Concertation publique – doublement de la RD3508 – Sud

du mercredi 6 mars 2024 au mercredi 17 avril 2024

AVIS du Groupe politique & collectif de citoyens Oui Annecy

DEFAVORABLE – COPIE A REVOIR

Annexe - Slide 9 : détails des aménagements et réaménagements de « diffuseurs » ou « échangeurs ».

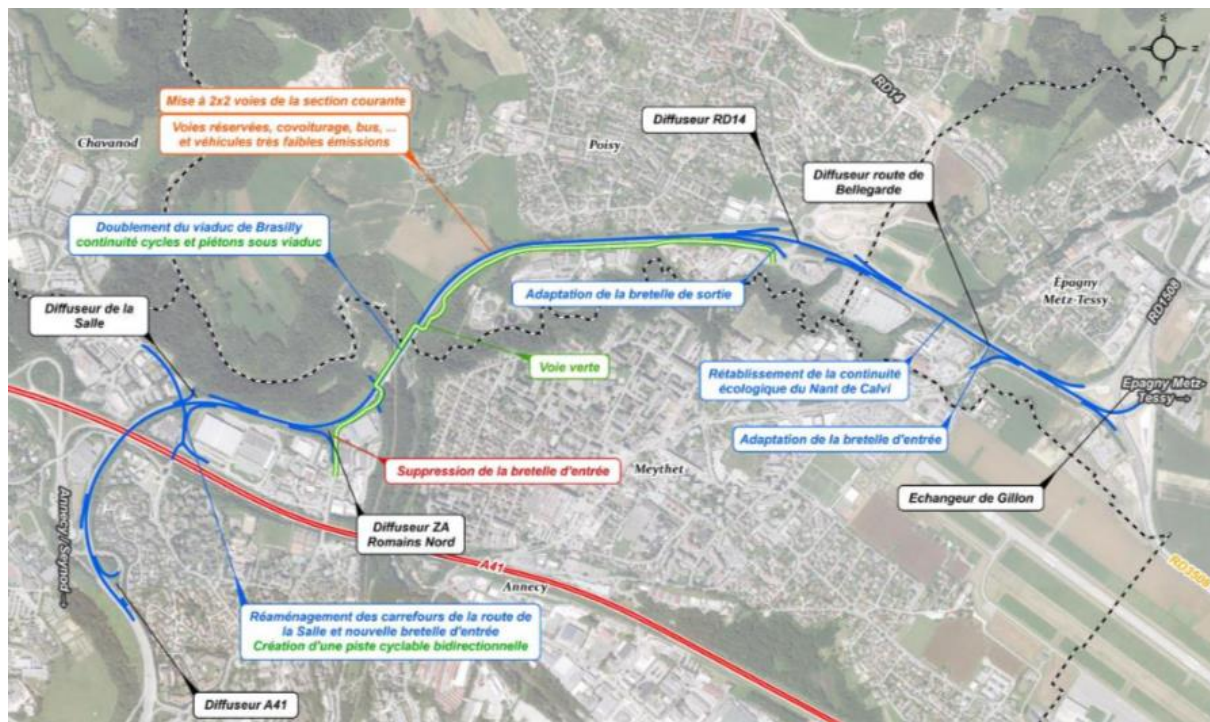
Comme on peut le voir sur la carte (annexe – slide 9), il n'est fait aucune mention d'un échangeur supplémentaire qui serait créé vers une éventuelle ZAE de Brassilly qui artificialiserait plus de 13 hectares de terres actuellement perméables. Cependant, M. Bruyère, maire de Poisy, lors d'une réunion d'échanges en date du 20 mars 2023, a répondu à une personne de l'assemblée, qu'il y aura bien un échangeur supplémentaire pour accéder directement à l'éventuelle future ZAE de Brassilly, et que le CD74 l'avait bien prévu dans son projet de doublement. ([vidéo disponible ICI](#))

Or, comment une concertation publique peut-elle faire l'impasse sur la divulgation d'une telle information sur ces documents de concertation, d'autant plus qu'un tel échangeur remettrait évidemment en question les surfaces d'artificialisations des sols, et surtout, remettrait en question une partie du tracé de la piste cyclable à réaliser.
